**PROVINCIA DI
BELLUNO**DOLOMITI
DOLOMITES
DOLOMITIS
FONDAZIONE UNESCO
SOCIO
FONDATORE**SETTORE ACQUE, AMBIENTE, CULTURA****Servizio VIA**

protocollo@pec.infrastrutturemilanocortina2026.it**OGGETTO:** Commissario straordinario ex D.P.C.M. del 23/02/2022 relativamente a: Giochi olimpici e paralimpici invernali Milano Cortina 2026.**S.S. 51 "Variante di Longarone" nell'ambito delle opere funzionali alla sostenibilità dei Giochi olimpici e paralimpici invernali Milano Cortina 2026.**

Osservazioni alle integrazioni pubblicate in data 10/08/2023.

PARERE n. 4 del 27 giugno 2023

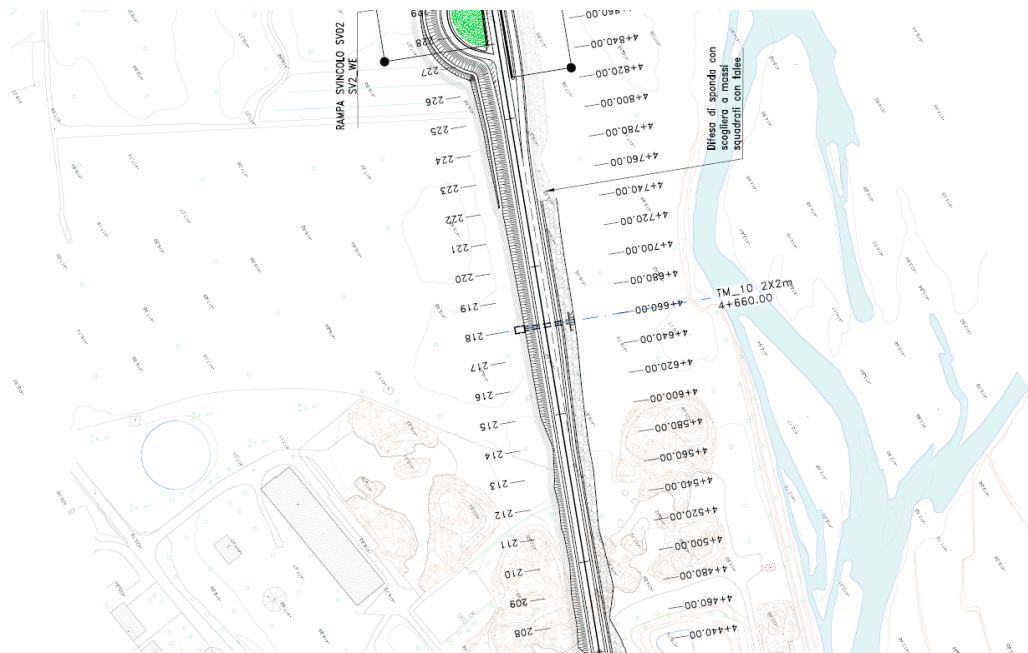
Non si rinviene nella documentazione l'Allegato alla presente Relazione approfondimento Rete Ecologica", richiesto dal parere provinciale n. 23772 del 22/09/2022, che deve quindi essere prodotto.

E' necessario implementare negli elaborati analisi relative alle comunità vegetali e faunistiche presenti nell'area interessata dal progetto e dai suoi impatti, come anche richiesto dal parere CSLPP del 03/03/2023 punto 4.1 e 4.2 (non riferita esclusivamente al biotopo "Risorgive del Piave").

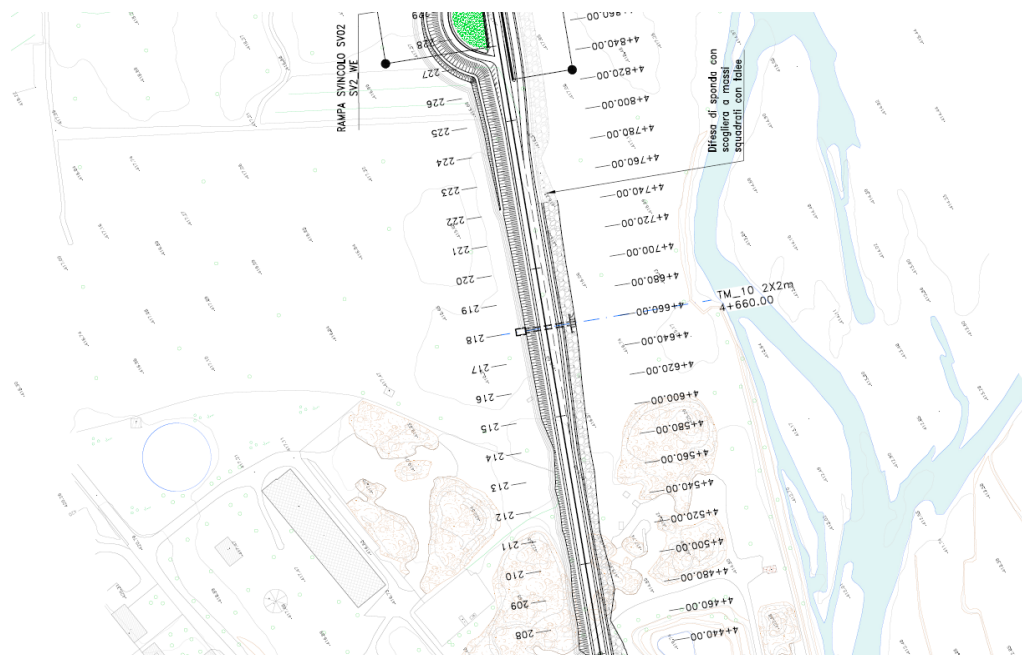
In merito al riscontro fornito con la "Relazione di rispondenza del progetto ai pareri degli enti" (elaborato VE407_T00EG00GENRE07_A_signed.pdf, pag. 36) secondo il quale l'individuazione di due tombini idraulici posti nei tratti:

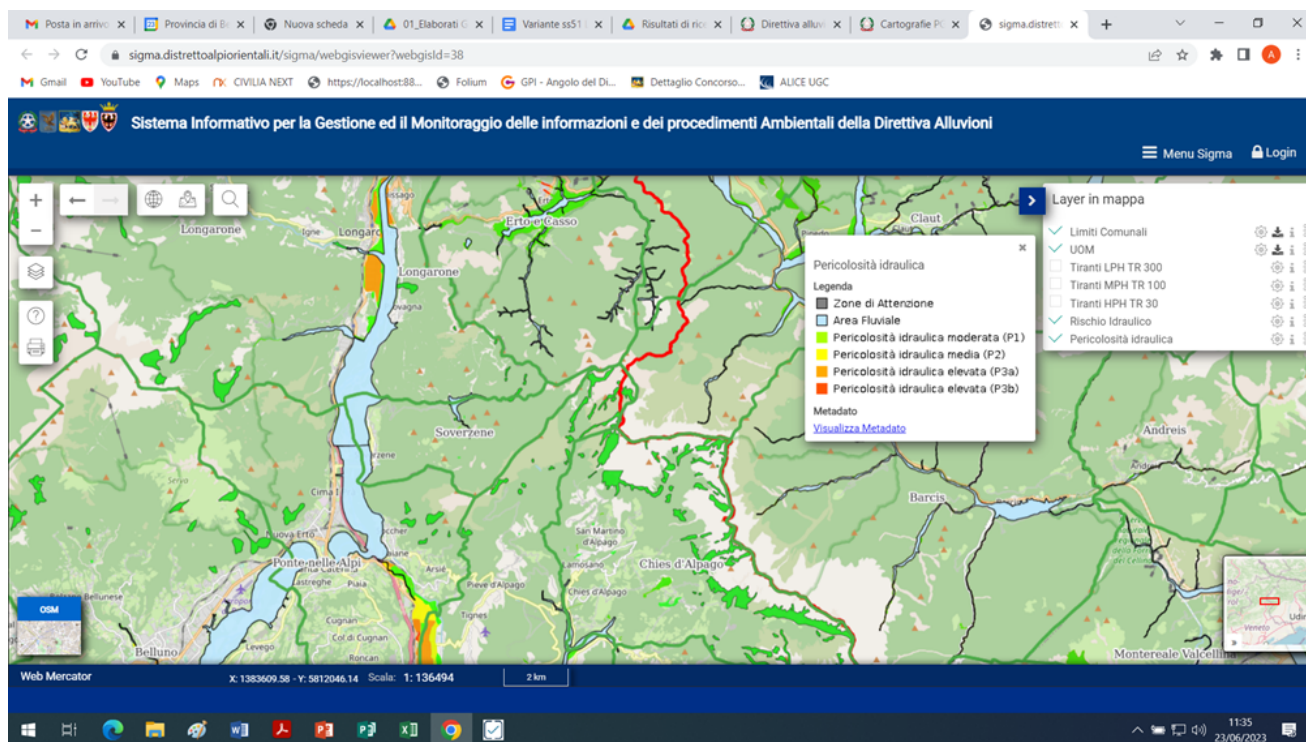
Si chiede di verificare l'elenco delle discariche pagina 59 e segg. SIA parte IV Relazione poiché non correttamente inquadrate.
